Наименование изделия: КРЫШКА ДЛЯ РАЗОГРЕВА КОВША

Обозначение изделия: ЕДПК 2228.00.00.000

Заказ: 2034418/77

## Лист 16 20X23H18

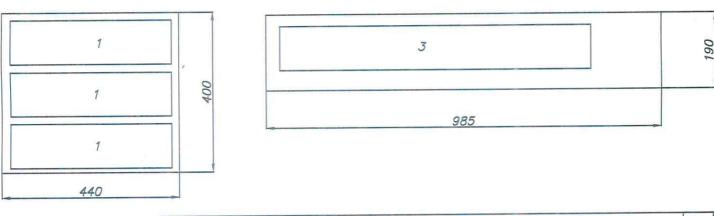
п. 5 - замена допускается п.1. Материал лист 16 20X23H18 0,2x0,49м использовать для изготовления деталей ЕДПК 2228.00.00.022 (4 шт.), раскрой прилагается.

1 - ЕДПК 2228.00.00.022 - 4 шт.

## Лист 20 20X23H18

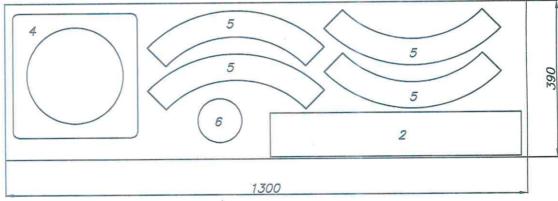
- п.2. Использовать указанные размеры материала лист 20 20Х23Н18 (3 куска), раскрой прилагается.
- п.З. Вырезать из листа с размерами 0,44х1,58м.
- п.4. Согласовано из листа 6 20Х23Н18 0,58х3,15м. Расход 33,4 кг (0,44х1,6м) на 1 изделие.

- 1 ЕДПК 2228.00.00.013 3 шт.
- 2 ЕДПК 2228.00.00.014 1 шт.
- 3 ЕДПК 2228.00.00.015 1 wm.
- 4 ЕДПК 2228.02.00.001 1 wm.
- 5 ЕДПК 2228.01.00.001 (4 части) 1 шт.
- 6 ЕДПК 2228.03.00.001 1 шт.
